全体平面図

工事名	
図面名	全体平面図
作成年月日	
縮尺	図面番号
会社名	株式会社 ニュージェック
事業者名	埼玉県朝霞県土整備事務所

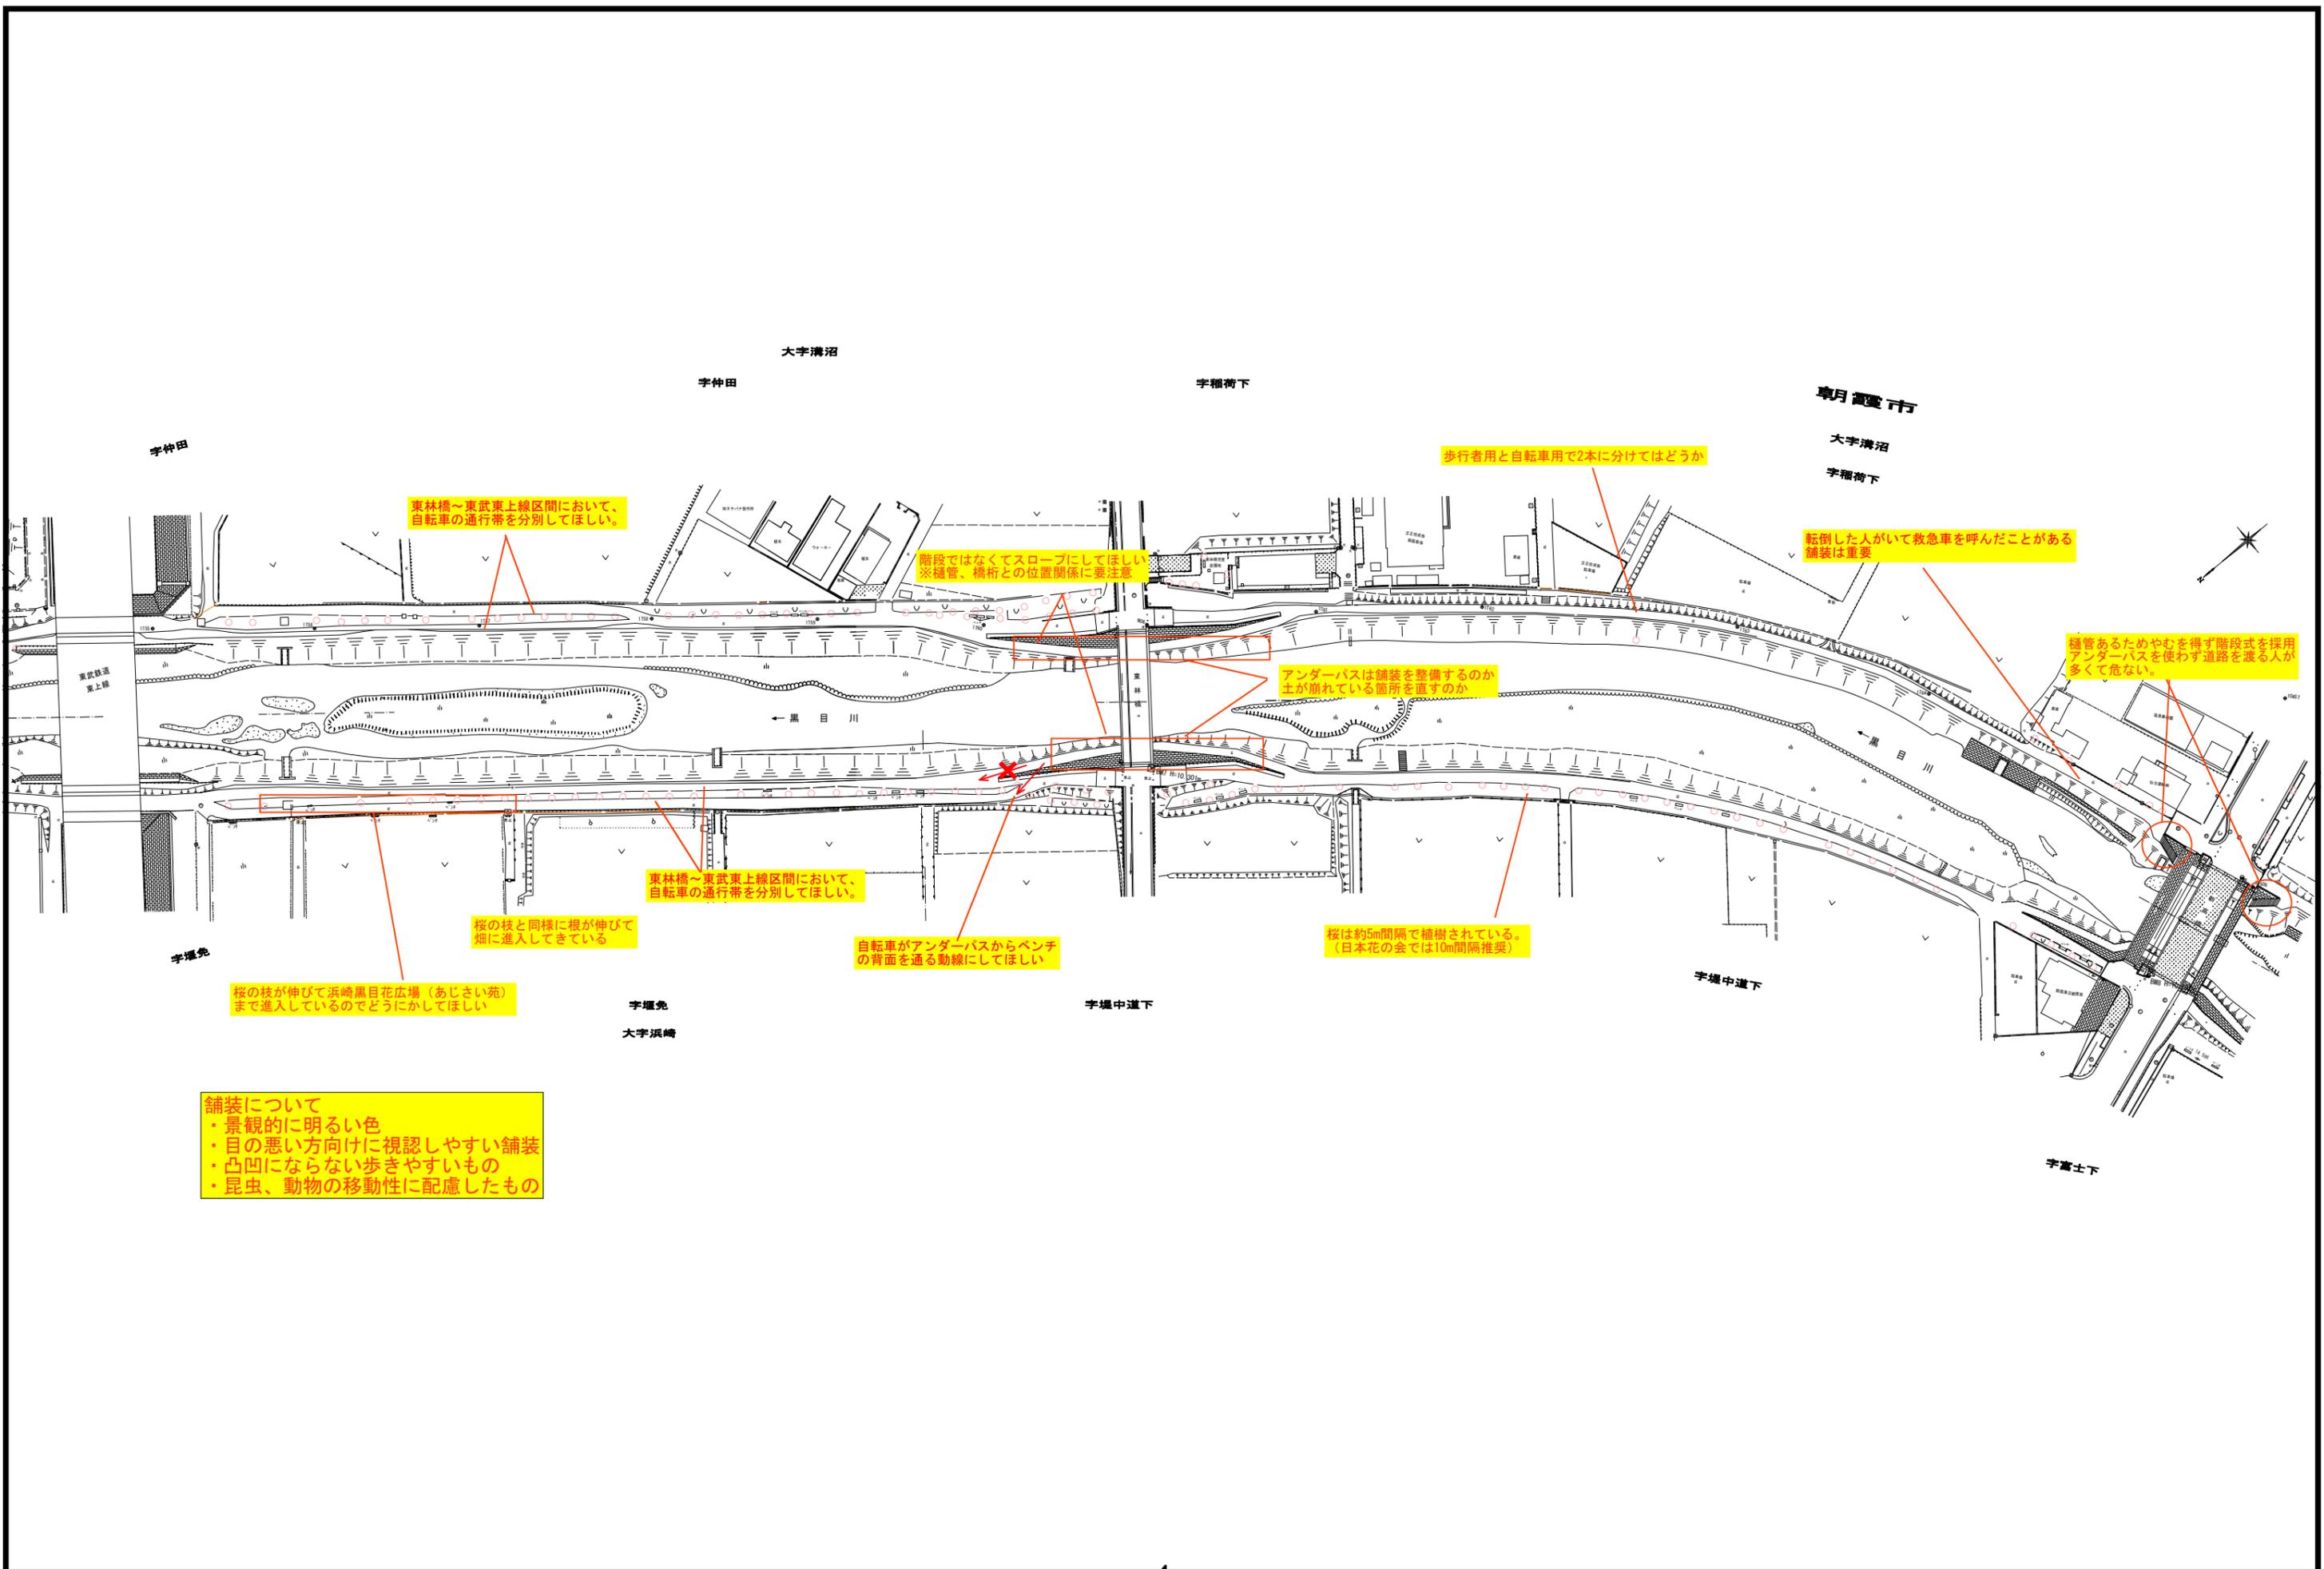
東林橋～東武東上線区間において、自転車の通行帯を分別してほしい。

階段ではなくてスロープしてほしい ※植管、橋桁との位置関係に要注意

歩行者用と自転車用で2本に分けてはどうか

転倒した人がいて救急車を呼んだことがある 舗装は重要

アンダーパスは舗装を整備するのが土が崩れている箇所を直すのか

植管があるためやむを得ず階段式を採用 アンダーパスを使わず道路を渡る人が多くて危ない。

東林橋～東武東上線区間において、自転車の通行帯を分別してほしい。

桜の枝と同様に根が伸びて畑に進入してきている

自転車がアンダーパスからベンチの背面を通る動線してほしい

桜は約5m間隔で植樹されている。(日本花の会では10m間隔推奨)

桜の枝が伸びて浜崎黒目花広場(あじさい苑)まで進入しているのどうにかしてほしい

舗装について
 ・景観的に明るい色
 ・目の悪い方向けに視認しやすい舗装
 ・凸凹にならない歩きやすいもの
 ・昆虫、動物の移動性に配慮したもの
